島根原子力発電所 2号炉 審査資料	
資料番号	EP-061 改 73(説 6)
提出年月日	令和 3 年 1 月 20 日

島根原子力発電所 2号炉 可搬型重大事故等対処設備保管場所 及びアクセスルートについて (コメントへの回答方針)

令和 3 年 1 月
中国電力株式会社

前回ヒアリング（10/20）における確認事項一覧

⑧-⑧'断面

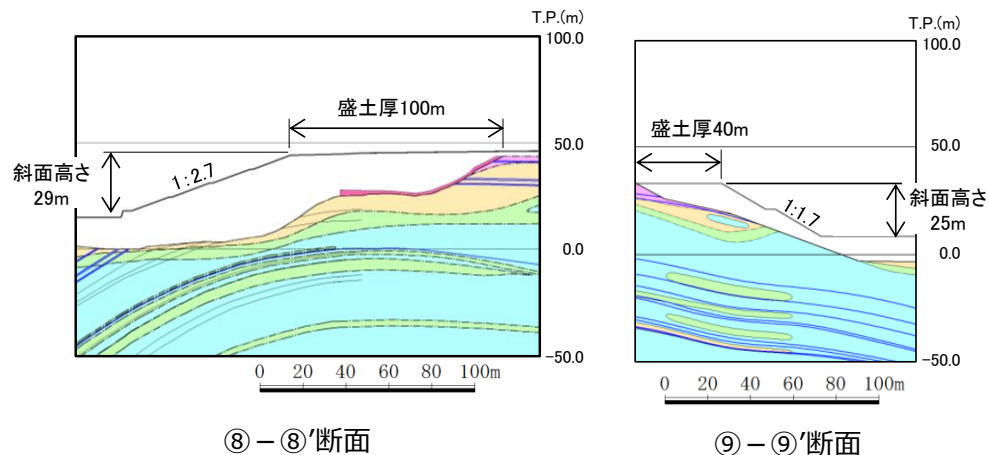
○斜面⑧、⑨について、液状化との関係性について説明することとともに、⑧が⑨を包絡している理由を説明すること。

- グループB (盛土斜面, 法尻標高T.P.+15m以下) の斜面について, 液状化影響を考慮した簡便法を実施し, 評価対象斜面を選定する。
- 評価対象斜面に対し, 液状化影響を考慮した2次元動的FEM解析を実施する。

保管場所・アクセスルートに影響するおそれのある斜面	影響要因			該当する影響要因	簡便法の最小すべり安全率	選定理由	耐震重要施設等の周辺斜面における検討断面※
	【影響要因①】盛土厚	【影響要因②】斜面高さ	【影響要因③】斜面の勾配				
2号炉南側盛土斜面 ⑧-⑧'	100m	29m	1:2.7	①, ②	(解析中)	⑨-⑨'断面に比べ, 盛土厚が厚く, 斜面高さが高い。	○
33m盤盛土斜面 ⑨-⑨'	40m	25m	1:1.7	③	(解析中)	⑧-⑧'断面に比べ, 勾配が急であるが, 盛土厚が薄く, 斜面高さが低い。	-

地滑り地形②の模式断面図

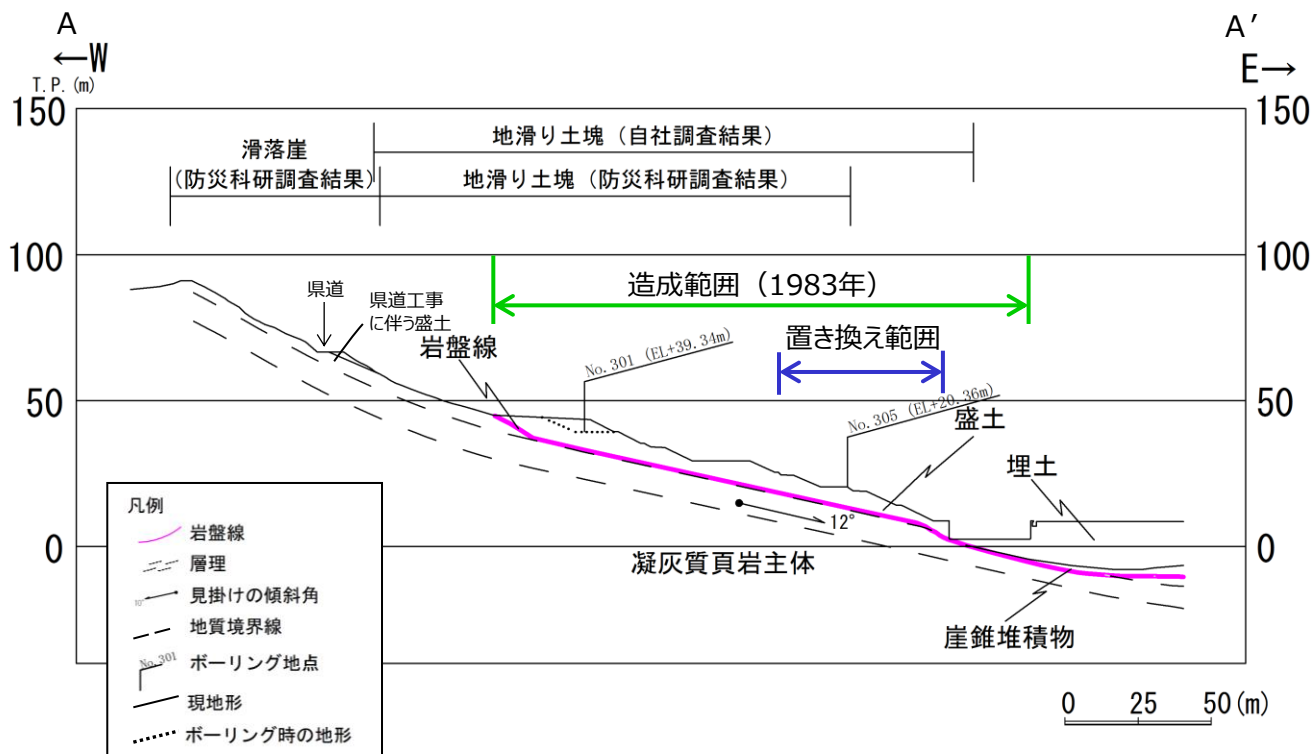
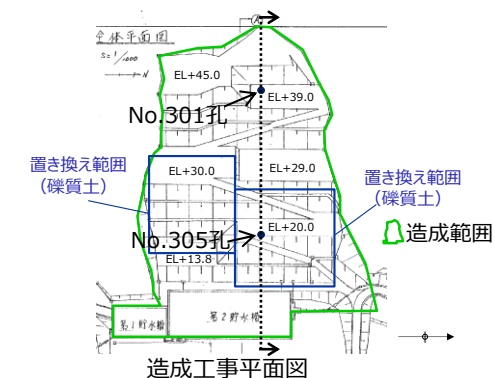
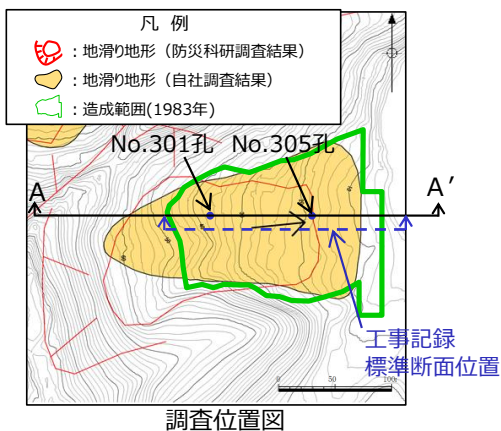
- 地すべり②を取り扱う理由を説明すること。
- 地すべり②について、岩盤斜面と盛土斜面の同時崩壊について説明すること。

- 地滑り地形②が示される斜面は、土地造成工事時に地滑り土塊に相当する土砂は撤去したうえで、盛土を施工している。岩盤斜面上へ盛土を施工していることから、岩盤斜面と盛土斜面の同時崩壊の検討を行う。（P22～23）
- 検討方針として、岩盤部を通るすべり面のすべり安定性が確保されていることを確認することで、岩盤斜面と盛土斜面の同時崩壊が生じないことを確認する。なお、盛土斜面部のみの斜面崩壊を想定した場合、保管場所及びアクセスルートまでの離隔距離は、確保できている。（P22）

- EL45mより上方では、堅硬な岩盤が露出しており、地滑り土塊は認められない。
- EL45mより下方では、土地造成工事時に地滑り土塊に相当する土砂は撤去したうえで、盛土を施している。造成工事後に実施したボーリング (No.301孔及びNo.305孔) によると、盛土と岩盤の境界は造成工事の掘削面に概ね一致することから、地滑り土塊は全て撤去されていると考えられる。
- 以上のことから、発電所建設前の旧地形から判読されたような地滑り地形②に相当する地滑りは想定されない。
- なお、造成工事による盛土斜面の影響範囲内に安全施設はない。また、アクセスルートへの影響については「保管場所及びアクセスルートの斜面の地震時の安定性評価について」において説明する。

③-③'断面

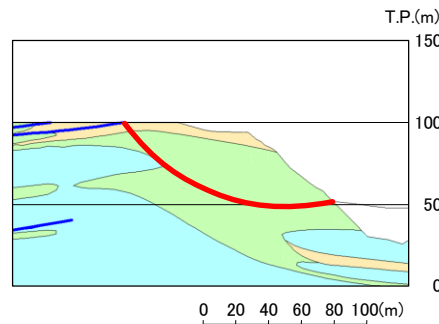
- ③-③'断面を表と図を整合し, 説明すること。
- ③-③'断面のシームすべりについて説明すること。

- 基準地震動 S_s による2次元動的 F E M解析を実施した結果, 最小すべり安全率 (平均強度) が評価基準値1.0を上回っており, 安定性を有することを確認した。

基準地震動 S_s	すべり安全率
Ss-D	5.89
Ss-N ₁	7.27
Ss-N ₂	7.54

⑫-⑫'断面

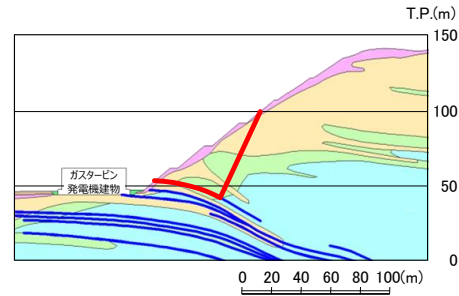
○すべり面の設定方法について説明すること。（⑫，⑬，⑭断面）

- すべり安全率を算定するすべり面については，簡便法によるすべり面及びシーム等の弱層を通るすべり面を設定し，最小すべり安全率を算定する。（P30～32）
- 安定解析で得られた最小すべり安全率の応力状態から，すべり面がモビライズド面等を通るすべり面になっていることを確認し，必要に応じてすべり面を追加設定する。（P31,33～37）

基準地震動 S s	すべり安全率
Ss-D	3.81
Ss-N ₁	2.07
Ss-N ₂	4.06

各鉄塔の検討断面位置図

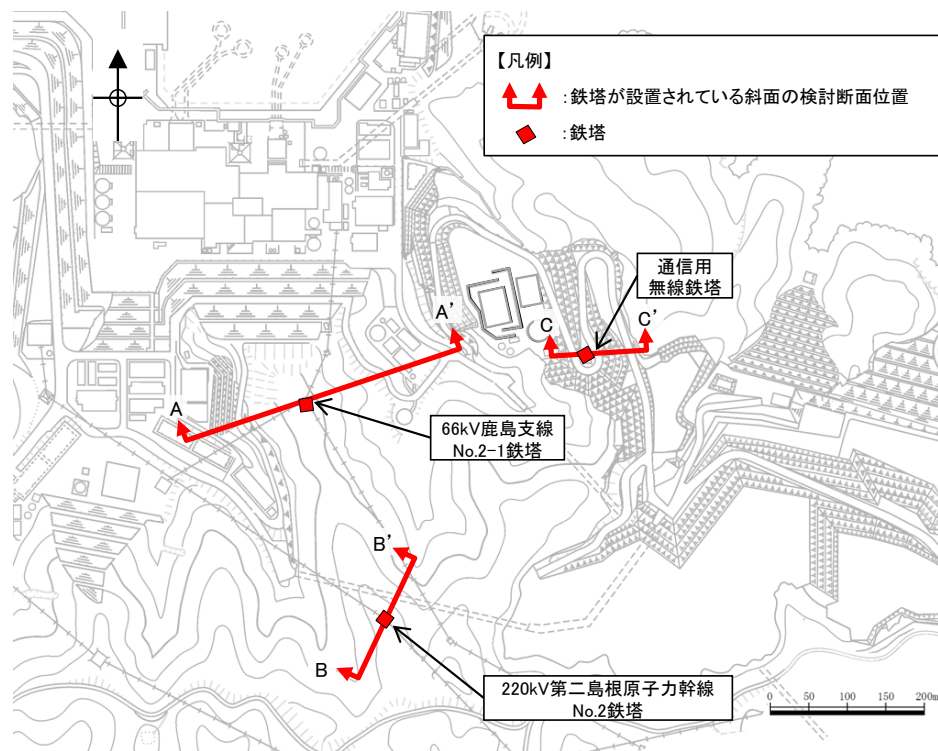
○鉄塔評価断面について、⑫断面で代表できる理由を詳細に説明すること。

○発電所構内の鉄塔の影響評価について、今後の保管場所及びアクセスルートに係る周辺斜面の安定性評価の審査において説明すること。

- これまで鉄塔評価断面以外の他グループである⑫-⑫'断面に代表させていたことを見直し、鉄塔評価断面の比較により評価対象断面を選定する。（P40～43）

- 鉄塔が設置されている斜面の検討断面として、以下のとおり3断面を設定した。
 - 【A-A'断面】自然斜面であり、鉄塔付近を通る断面のうち、斜面高さが高くなり、風化帯が最も厚くなる尾根部を通るすべり方向に断面を設定した。
 - 【B-B'断面】自然斜面であるが、風化帯の厚い尾根部は概ね同等の標高で傾斜が緩いため、鉄塔付近を通る断面のうち、斜面高さが高くなり、最急勾配となるすべり方向に断面を設定した。
 - 【C-C'断面】切取斜面であり、鉄塔付近を通る断面のうち、斜面高さが高くなり、勾配が急となるすべり方向に断面を設定した。

①-①' 断面

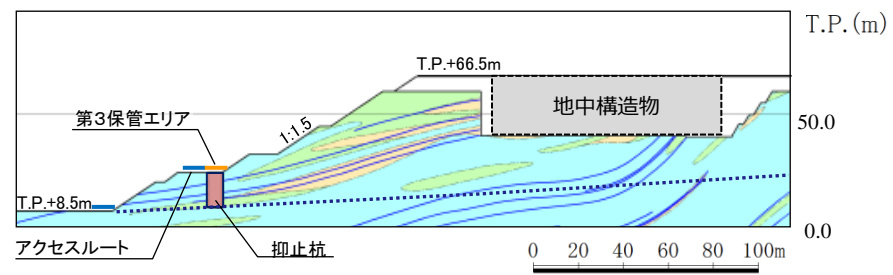
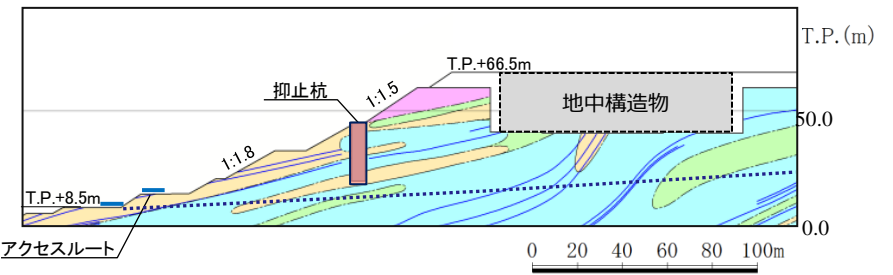
○抑止杭を設置する斜面に関して、埋戻土、盛土に関して液状化の観点から説明すること。

- 3次元浸透流解析の結果、抑止杭を設置する斜面の①-①'断面及び②-②'断面の埋戻土部の地下水位は、T.P.+15~20mであり、埋戻土層下端 (T.P.+44m盤) より十分に低いことから、液状化影響を考慮しない。
- なお、T.P.+44m盤には構造物を設置して周辺を埋め戻す予定である。当該構造物は地中構造物になることから、保守的に埋戻土としてモデル化しているが、仮に地下水位が高い場合も液状化は発生しない。

①-①'断面

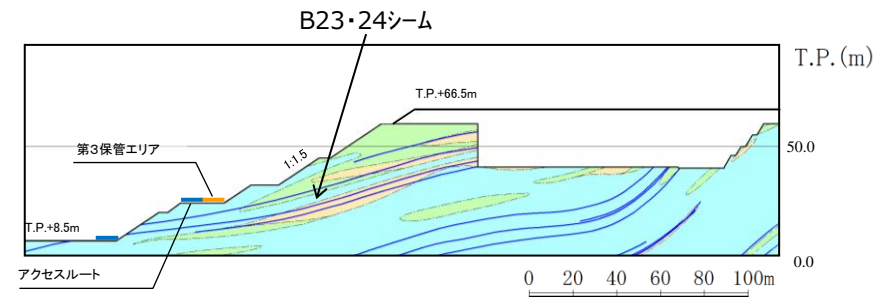
○移動層が杭の間を抜けない根拠及び不動層への根入れの考え方について説明すること。

- 抑止杭設置前の斜面において、すべり安定性評価を実施し、すべり安全率の評価基準値1.0を下回るすべり面が形成するすべり土塊のうち、最大となる土塊を移動層とし、それより下層を不動層とした。(P48～51)
- 不動層は、新第三紀中新世の頁岩・凝灰岩であることから、文献を参考に全長の1 / 3以上根入れを行う。(P52)
- 移動層は、 $C_M \sim C_H$ 級主体の堅硬な岩盤であるため、シームすべりの側面抵抗が十分に期待できることから、杭間を抜けるすべりは発生しないと考えられるが、掘削による緩みに起因する杭間を抜けるすべりを防止するため、必要抑止力及び一般産業施設の施工事例も踏まえ、杭間隔を2D以上に設定している。(P53)

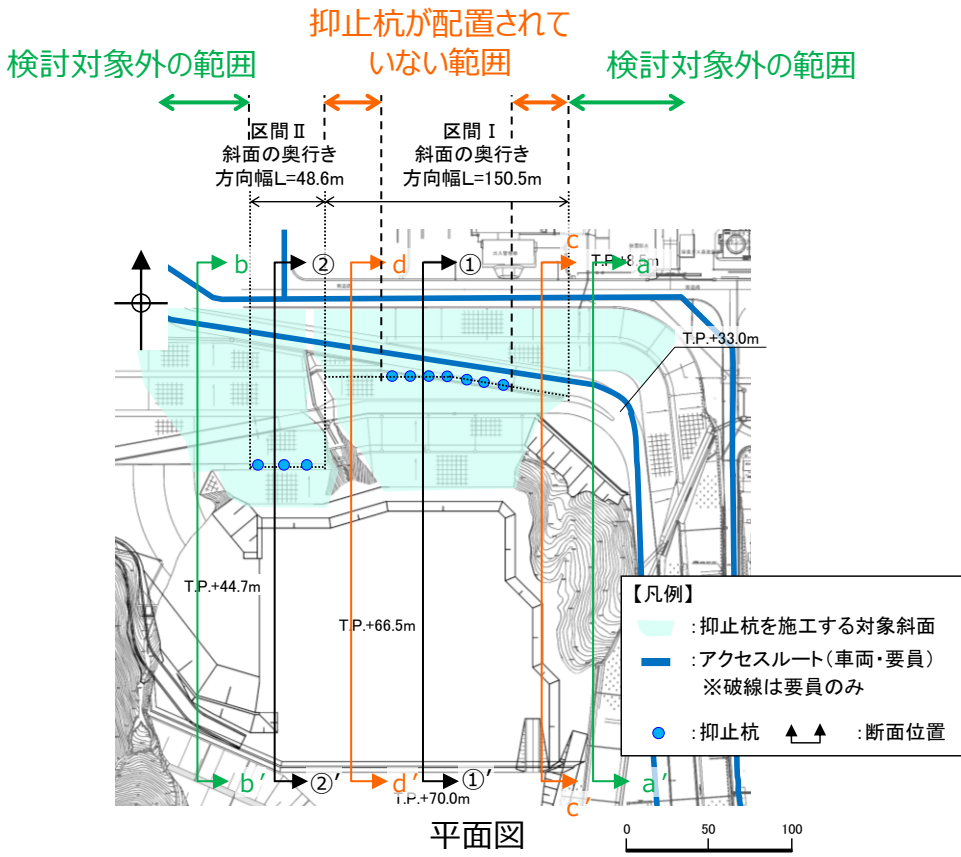
- 杭の配置されていない斜面の許容せん断抵抗力について説明すること。
- 杭配置の3次元的な考え方について説明すること。（断面の追加等）

- 抑止杭の平面配置の考え方は、シームすべりを3次的に捉え、安定性が確保されない範囲を検討対象のすべり土塊に設定し、すべり土塊全体を必要本数の杭で抑止するというものであり、すべり方向に対し直交方向に単列配置する。
- 区間Ⅰ及び区間Ⅱは、対象シームが異なることから、それぞれすべり土塊として設定している。
- 区間Ⅰは、すべり安定性に影響する斜面高さが東西方向に変化するため、斜面高さが相対的に高い（安定性が低い）範囲に集中的に抑止杭を配置する。
- 右図の「抑止杭が配置されていない範囲」については、区間Ⅰの中でも斜面高さが相対的に低いことを複数の断面図を用いて示し、斜面高さが相対的に高い範囲に確実に対策を行うために抑止杭を集中的に配置していること、及び区間Ⅰのすべり土塊全体を7本の杭で抑止していることを説明する。

- 右図の「検討対象外の範囲」については、斜面高さが区間Ⅰ及びⅡに比べて相対的に低いことを複数の断面図を用いて示す。

①-①'断面の評価結果

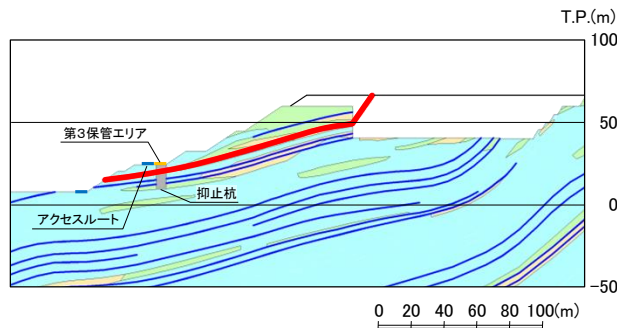
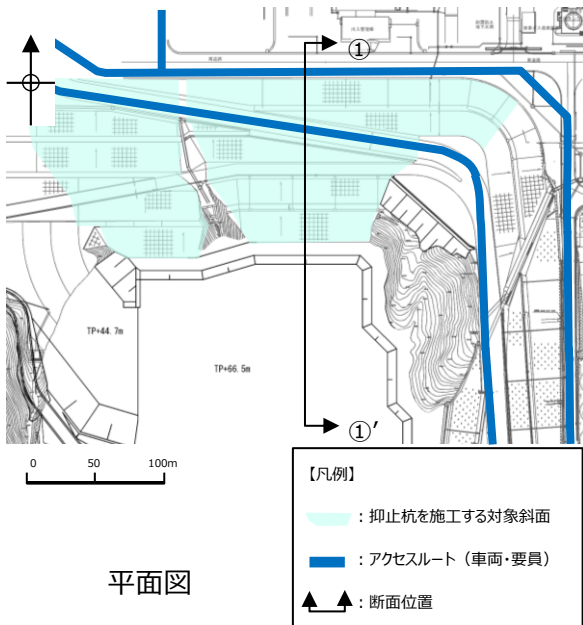
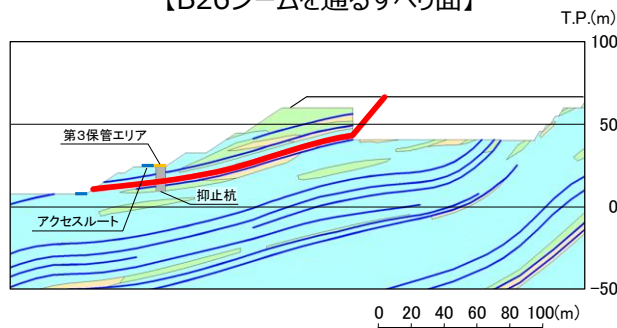
○減衰定数の考え方について説明すること。

- 抑止杭の減衰定数を3%とした場合の①-①'断面における各すべり面の最小すべり安全率 (平均強度) を下図に示す。
- 抑止杭の減衰定数を3%とした場合のすべり安全率は、減衰定数5%の結果と同値であり、抑止杭の減数特性がすべり安定性に与える影響は軽微であることを確認した。

シームすべりに対する抑止杭のせん断抵抗力算出概要図

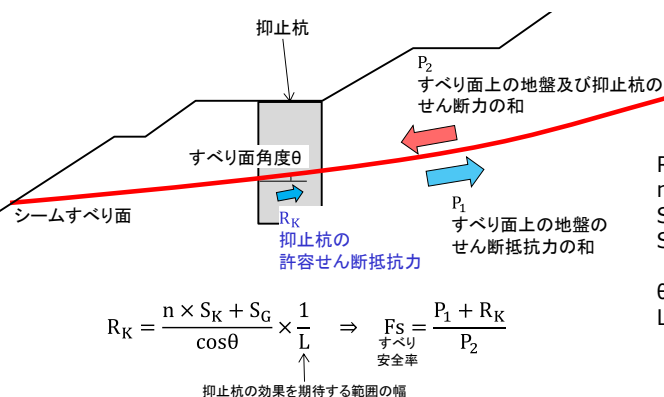
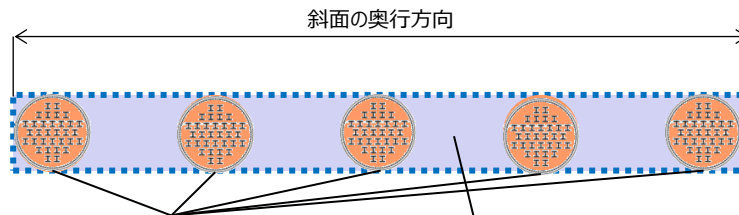
○シームに関する S_G に関して説明すること。

- すべり安全率の算定では、抑止杭のせん断抵抗力も見込む。
- 抑止杭のせん断抵抗力も見込んだシームすべりに対するすべり安全率算定の概念図を下図に示す。
- 抑止杭のせん断抵抗力の算出においては、杭間の岩盤又はシームのせん断抵抗力を保守的にゼロとする。
